**Città di Castel San Giovanni**

**VERBALE CONCLUSIVO E DECISORIO  
DELLA CONFERENZA DI SERVIZI DECISORIA E DELIBERANTE  
martedì 6 aprile 2021**

**VALTIDONE S.p.a. - CLOSE TO YOU S.r.l. - PROGETTI X, Y ED F. PROCEDIMENTO  
DI VARIANTE SPECIALE AGLI STRUMENTI URBANISTICI EX. ART. 8 DEL D.P.R. N.  
160/2010.**

**Valtidone S.p.a. - Close to You S.r.l. – Progetti in variante alle previsioni del Piano Strutturale Comunale e del Regolamento Urbanistico Edilizio, ex art. 8 del D.P.R. n. 160/2010, per la realizzazione di:**

EDIFICI X e Y

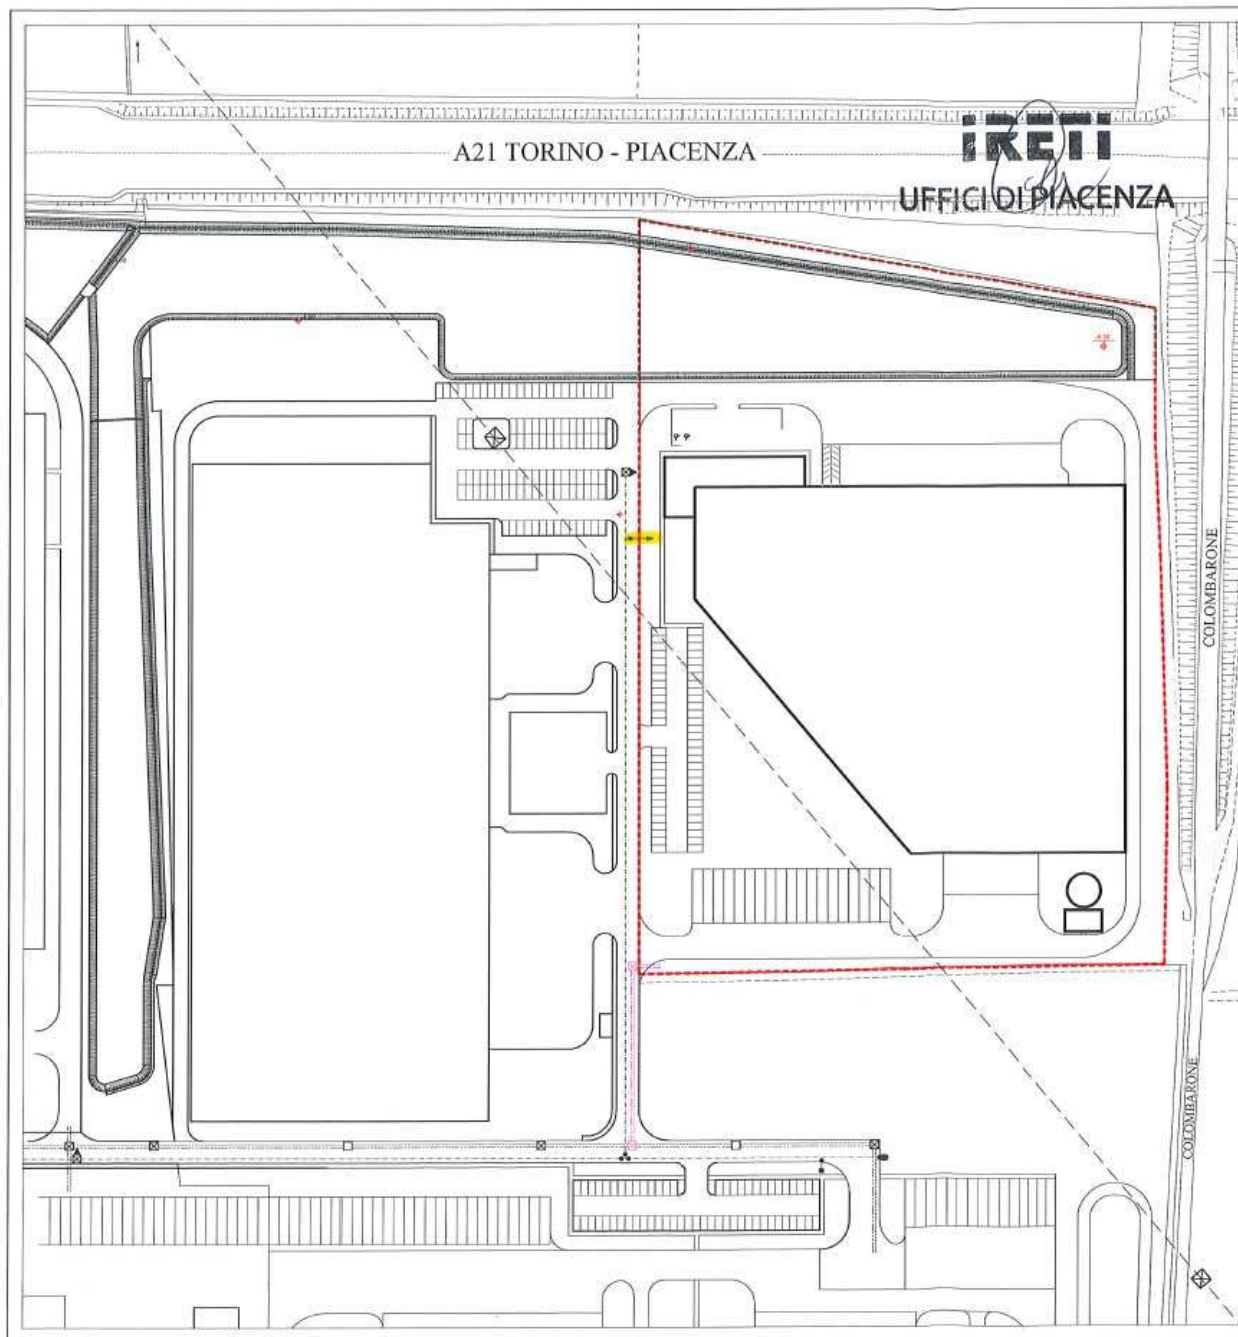
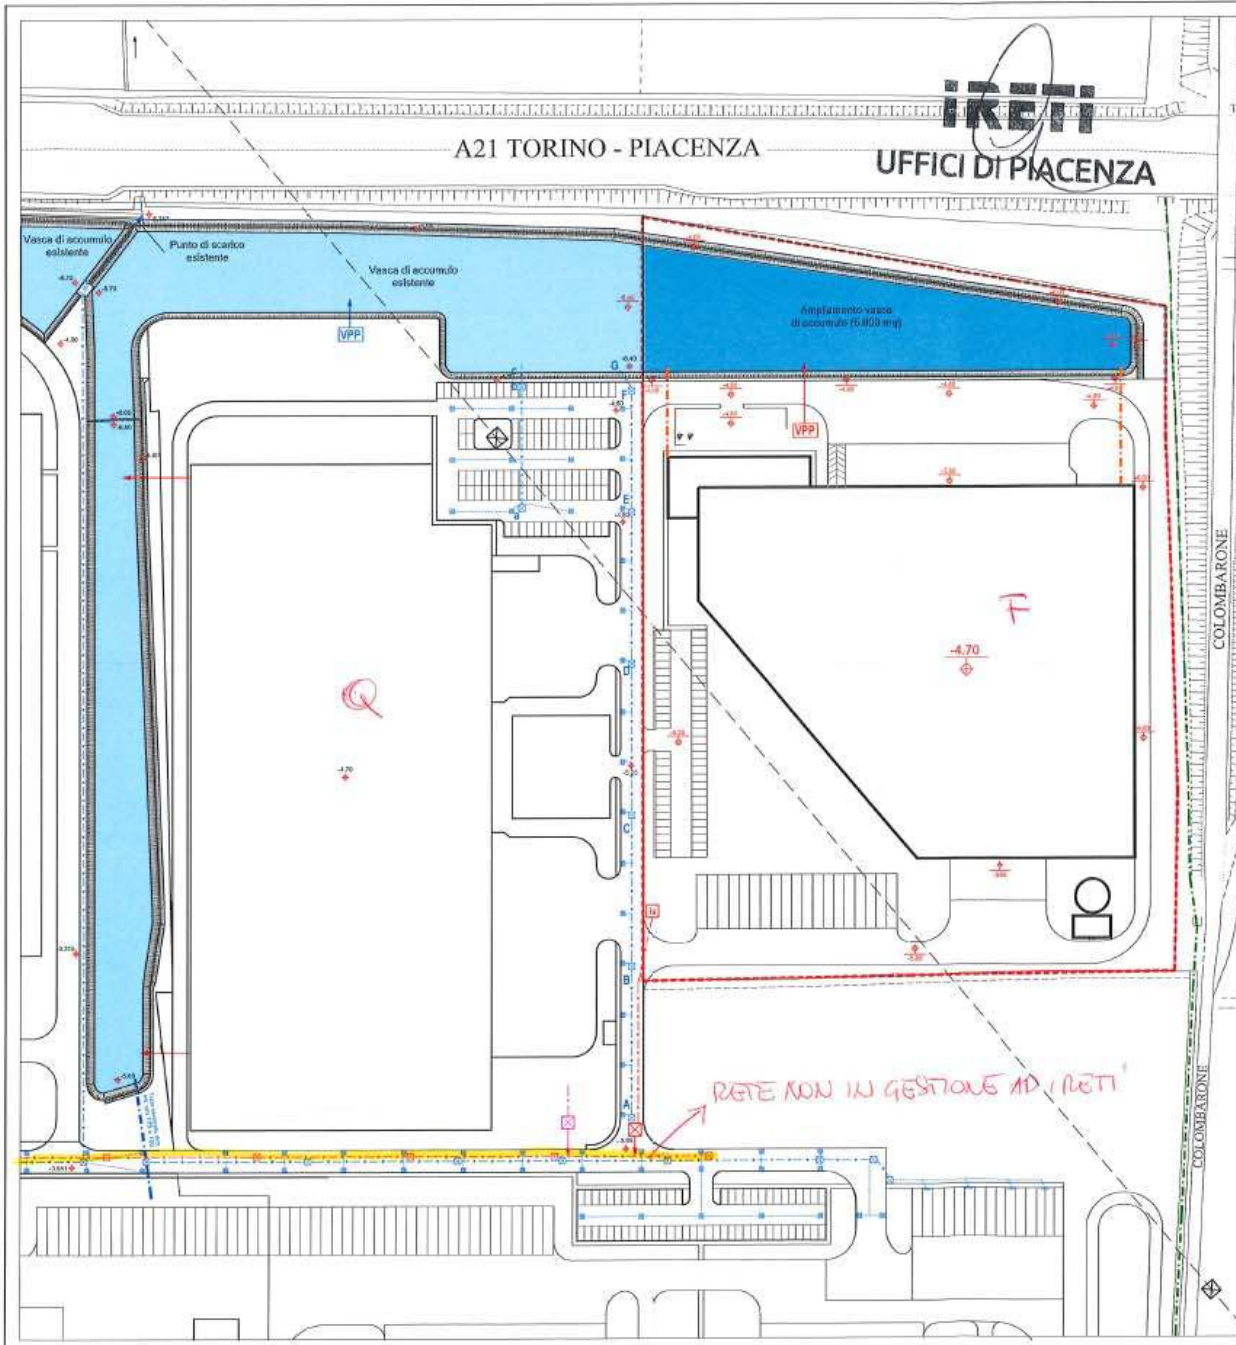
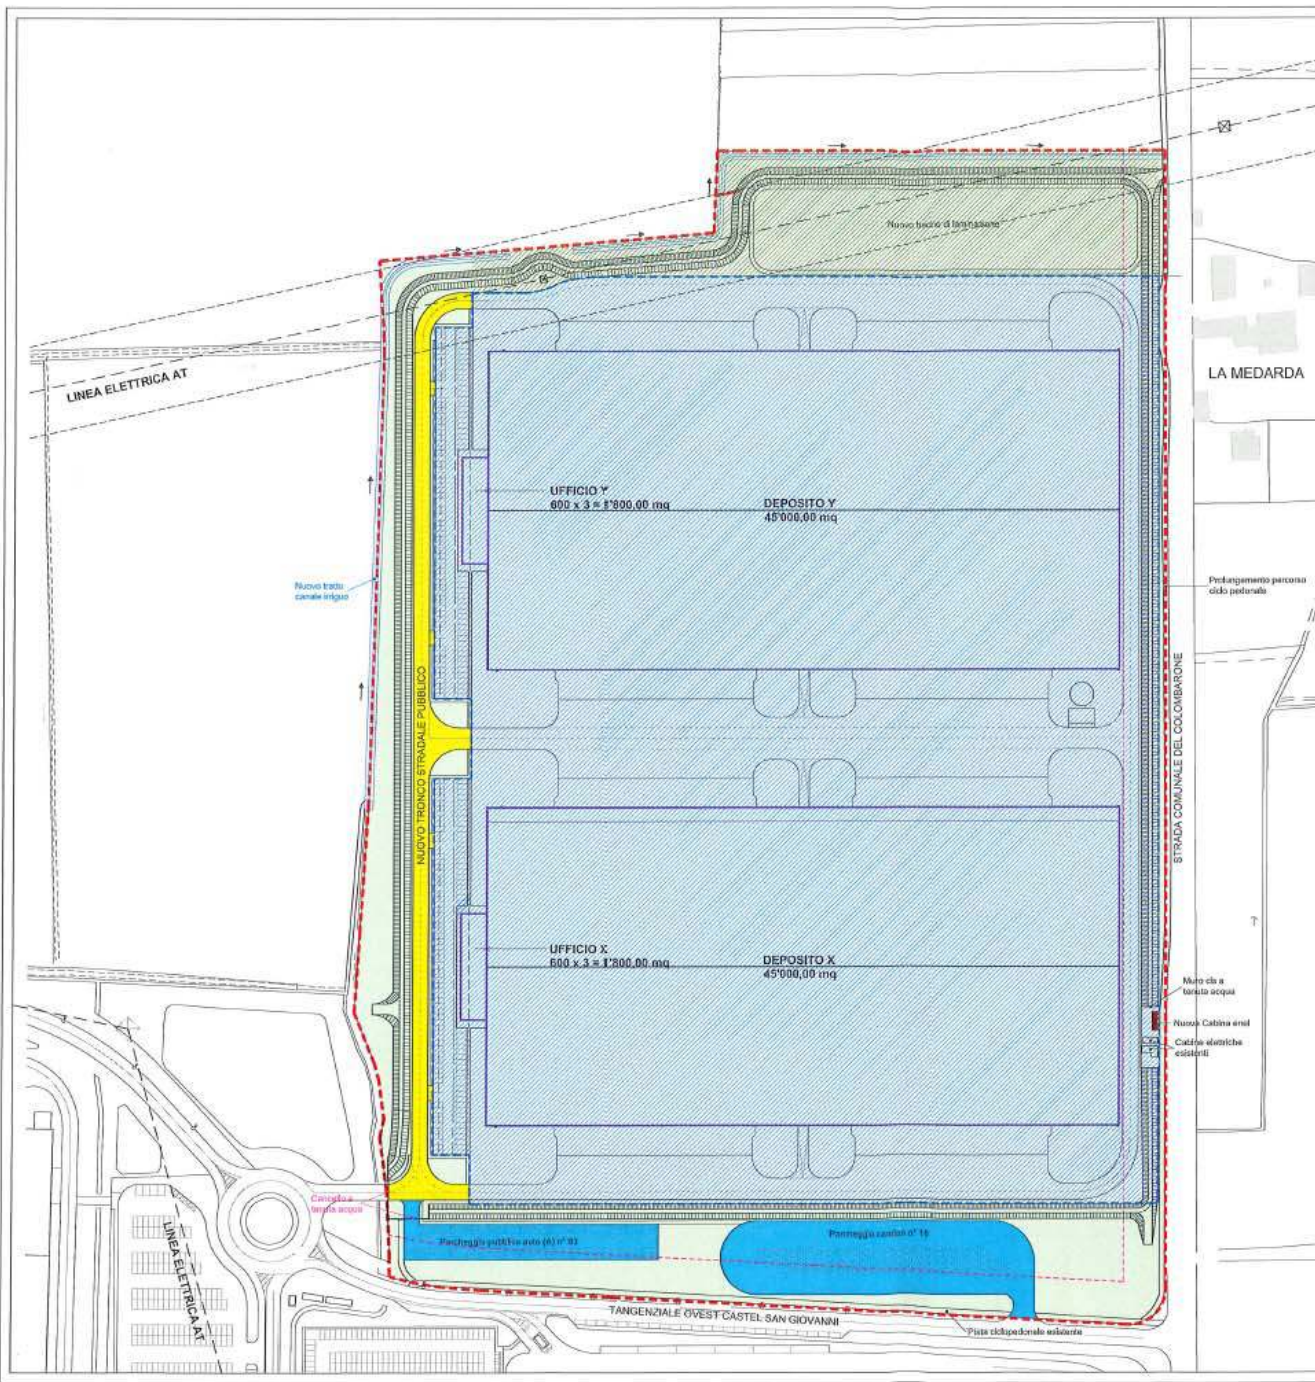
La rete idrica relativa alle opere in comparto per gli edifici X e Y da realizzare è costituita da tubazioni in PE100, PN16 **De 125 mm**, e dovrà essere realizzata come rappresentato nella tavola 1.3.7 del 04.12.20 "Reti telecom – Fibra ottica – Gas metano – Acquedotto" predisposta dal progettista.

In base all'elaborato 1.3.6 bis "Rete di raccolta e smaltimento acque meteoriche" planimetria e profilo longitudinale predisposti dal progettista si evince quanto segue:

Il progetto esecutivo delle reti fognarie (planimetria e profili longitudinali) la relazione idraulica per il dimensionamento dei condotti che recepisca le indicazioni contenute nella presente nota, dovrà essere presentato alla scrivente Azienda, prima della richiesta di autorizzazione ad eseguire le opere.
